Modulo per la presentazione delle osservazioni per i piani/programmi/progetti sottoposti a procedimenti di valutazione ambientale di competenza statale

[ID: 12471] Progetto di un impianto eolico denominato "Mesoraca", costituito da 14 aerogeneratori di potenza unitaria pari a 6,2 MW, per una potenza complessiva di 86,8 MW, e delle relative opere di connessione alla RTN, da realizzarsi nei Comuni di Mesoraca (CZ), Petilia Policastro (CZ), San Mauro Marchesato (KR), Scandale (KR) e Marcedusa (CZ).

OGGETTO DELLE OSSERVAZIONI

TESTO DELL' OSSERVAZIONE

Figura #1: Screenshot Studio di impatto ambientale Escala Wind (Figura 2-92; Pagina 536)

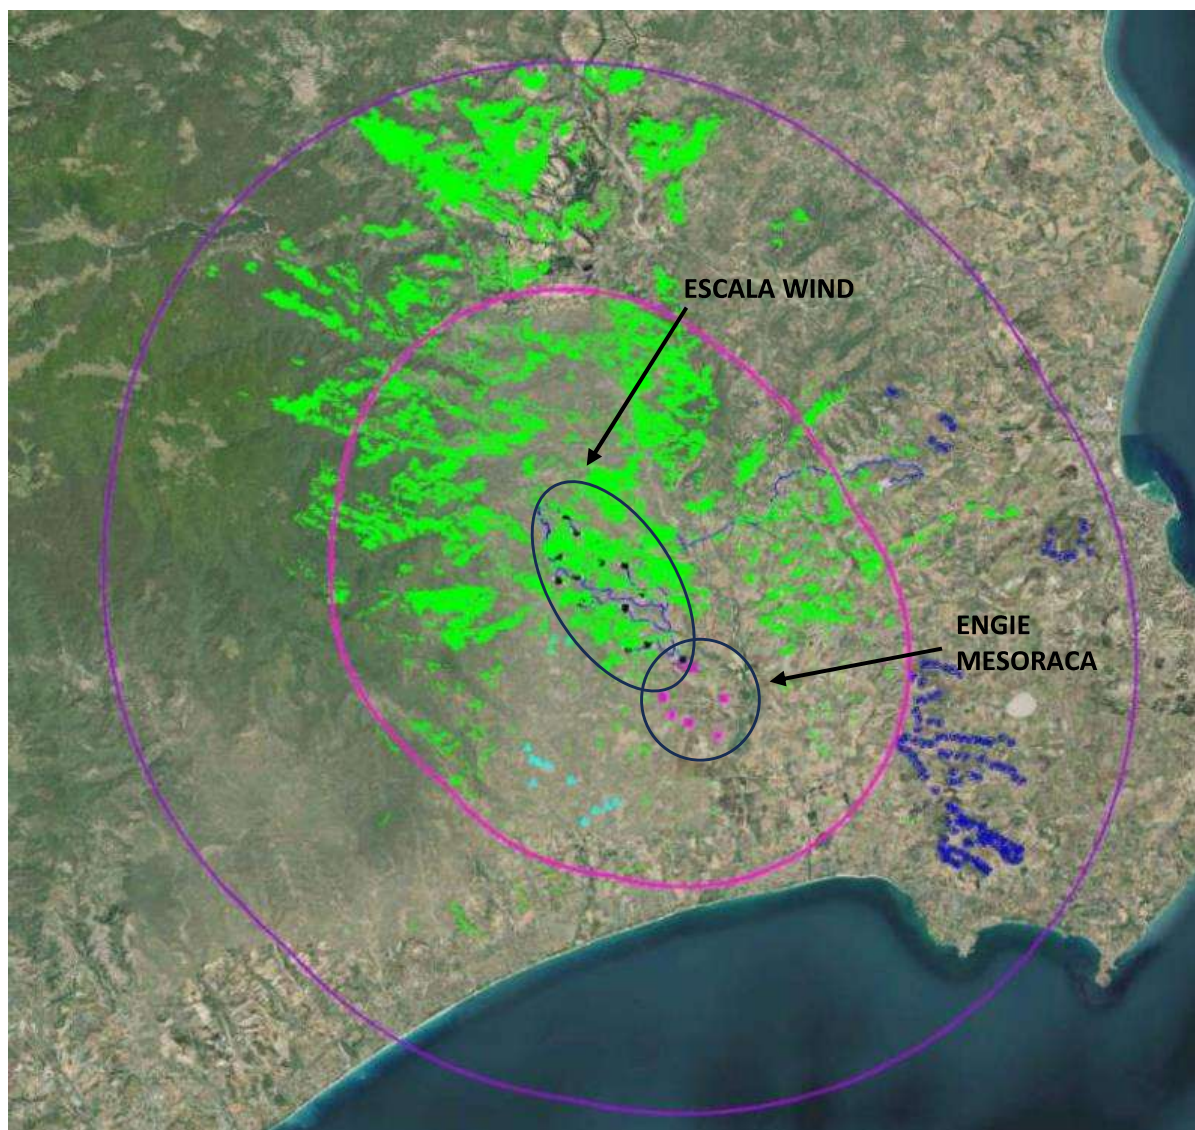
Da una analisi della documentazione progettuale, preme far notare che, nonostante il progetto della scrivente società sia stato pubblicato sul portale del Ministero dell'Ambiente in data 04/12/2023, ovvero cinque mesi prima dell'avvio del progetto "Mesoraca" della società Escala Wind, le scelte progettuali della menzionata società, anche in conoscenza dell'esistenza del progetto "Engie Mesoraca" (si allega screenshot dello studio di impatto ambientale), sono tali da procurare interferenze con due aerogeneratori del progetto della Scrivente. Dette

interferenze inficiano il progetto “Engie Mesoraca”, non solamente nell’ambito della produzione energetica dell’impianto, ma anche in merito alle componenti ambientali, paesaggistiche e di salute pubblica dell’area.

Figura #3: Screenshot elaborato “impianti FER limitrofi”

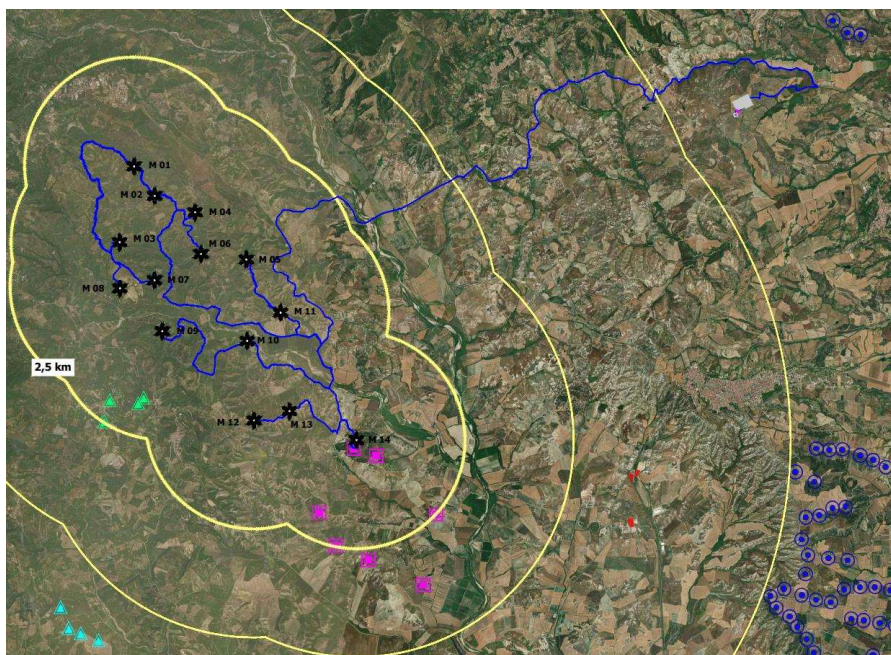
- Considerando che da diversi elaborati progettuali del proponente, ad esempio: “impianti FER limitrofi”, “Carta intervisibilità teorica – effetto cumulo”, si evince l’esistenza dell’impianto della scrivente, non si comprende come mai, vista l’evidente l’interferenza, non sia stata modificata la posizione della macchina n.14 in fase preliminare prima dell’avvio del procedimento di valutazione ambientale. Inoltre, nei diversi elaborati analizzati, non vi è alcun riferimento alle motivazioni progettuali che han portato a collocare la suddetta macchina in quella specifica posizione generando questa interferenza. Si trova però, nello “Studio di impatto ambientale” al capitolo 3; 3.1 “Alternative Localizzative”; pag 74, che la società Escala Wind nella sua “... scelta del layout definitivo di progetto ha tenuto conto della possibilità di interessare ulteriori zone/aerogeneratori ... “, cosa che sembra, almeno per la WTG14, non essere stata rispettata dalla stessa società nella sua progettazione.

Figura #4: Distanze 3D e 5D dall'aerogeneratore interferente

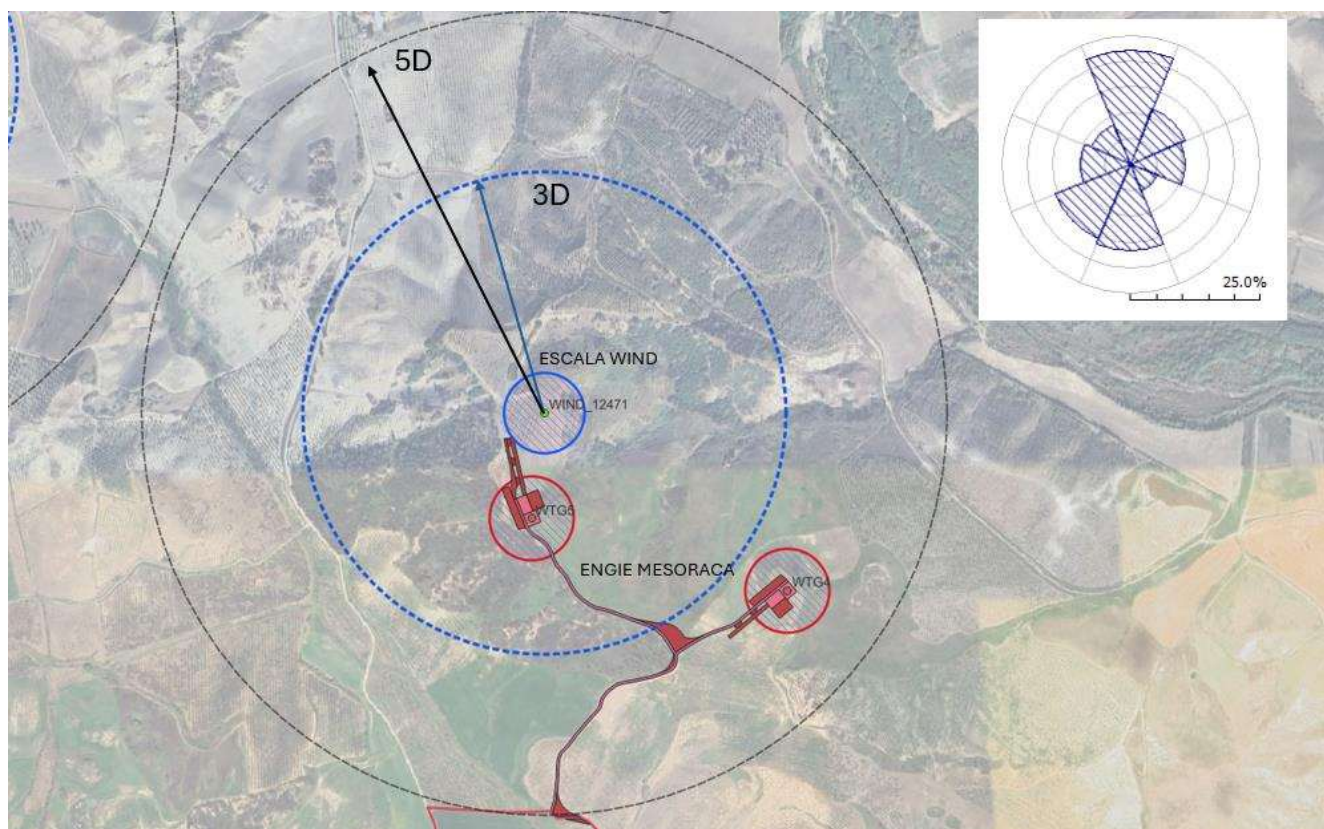
- Considerando il modello di macchina scelto da Escala Wind (Vestas EnVentus 162 - 6.2MW) e la direzione prevalente del vento che arriva da Nord, come illustrato nella figura #4, si evidenzia il non rispetto dei 5D (810m) e 3D (486m) nella direzione prevalente del vento e perpendicolare a questa, come suggerito dalle “Linee Guida” DM.10.09.2010, Allegato 4, Co. 3.2, lett. n). Questa omissione comporterebbe; sia un impatto negativo sulla produzione di energia elettrica dell’impianto proposto dalla scrivente, dovuto all’effetto scia prodotto dalla macchina posizionata più a nord; sia un maggior impatto cumulativo dovuto al maggior effetto selva e pertanto un incremento dell’antropizzazione del paesaggistico.

- Sempre in linea con i punti summenzionate e in questo caso facendo riferimento alla salute pubblica, è giusto menzionare che la estrema vicinanza tra le macchine comporterebbe anche un aumento dell'impatto acustico e visivo degli aerogeneratori.

Viste le criticità si chiede pertanto, alla società Escala Wind, lo spostamento dell'Aerogeneratore in questione con lo scopo di risolvere gli impatti negativi sopracitati indotti dall'interferenza dello stesso. Si ritiene anche opportuno di far presente all'ente valutatore la prevalenza cronologica dell'iter autorizzativo ambientale dell'iniziativa della Scrivente società Engie Mesoraca ed anche il fatto che la stessa è stata procedibile nell'ambito della Autorizzazione Unica preso la Regione Calabria in data 04/04/2024 prot. N 242309.
